設計及び工事計画変更認可申請書の一部補正について

高浜発電所第1号機

設計及び工事計画変更認可申請書の一部補正

高浜発電所第1号機 設計及び工事計画変更認可申請書の一部補正 補正前後比較表

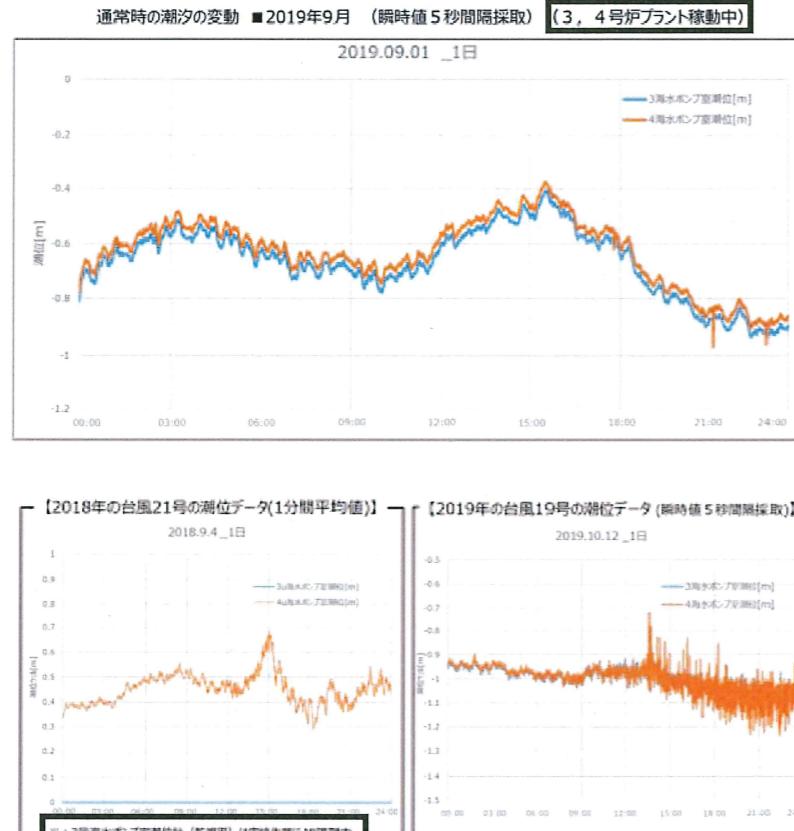
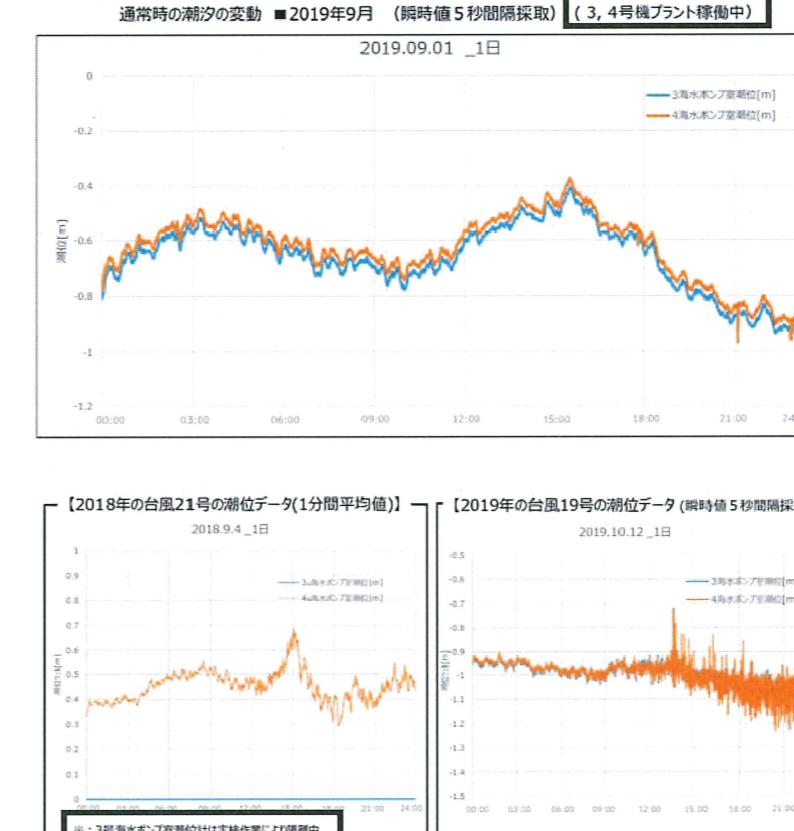
変更前	変更後	備考
<p>上」、「1波目の水位低下に要する時間は10分以内」ということが確認された。（第3-2図）</p>  <p>第3-2図(1/2) エリアBのEs-K5 (Kinematicモデル)とエリアCのEs-T2 (Kinematicモデル)の津波波形の特徴の確認</p> <p>- T1-添2-2-3-8 -</p>	<p>上」、「1波目の水位低下に要する時間は10分以内」ということが確認された。（第3-2図）</p>  <p>第3-2図(1/2) エリアBのEs-K5 (Kinematicモデル)とエリアCのEs-T2 (Kinematicモデル)の津波波形の特徴の確認</p> <p>- T1-添2-2-3-8 -</p>	記載の適正化
